Inspectierapport

SCIOS Scope 8 op basis van NEN 3140

Beoordeling van elektrische installatie

Inspectiedatum: dinsdag 1 november 2022
Rapportnummer: EK20220200.24

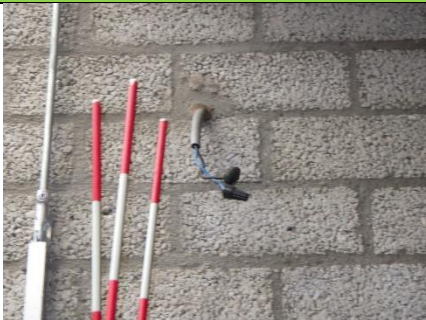
Afwijkingen schakel- en verdeelinrichtingen			
Verdeelinrichting: HKL		Locatie verdeelinrichting: Meterkast	
Nr.	Geconstateerde afwijking	Afbeelding	Groep / Classificatie
1.0	De groepenverklaring ontbreekt. De tekeningen ontbreken.		Gering Gevolg defect elektrisch materieel, ontwerp- en/of toepassingsfout
Verdeelinrichting: HKL		Locatie verdeelinrichting: Meterkast	
Nr.	Geconstateerde afwijking	Afbeelding	Groep / Classificatie
1.1	Het schakelmateriaal is beschadigt. (Diverse geoxideerde aansluitingen.)		Serieus Beschikbaarheid en betrouwbaarheid elektrisch materieel
Verdeelinrichting: HKL		Locatie verdeelinrichting: Meterkast	
Nr.	Geconstateerde afwijking	Afbeelding	Groep / Classificatie
1.2	De bedrading is niet middels de daarvoor bedoelde hulpstukken aangesloten. (dubbele bedrading onder de klemmen.)		Serieus Gevolg defect elektrisch materieel, ontwerp- en/of toepassingsfout
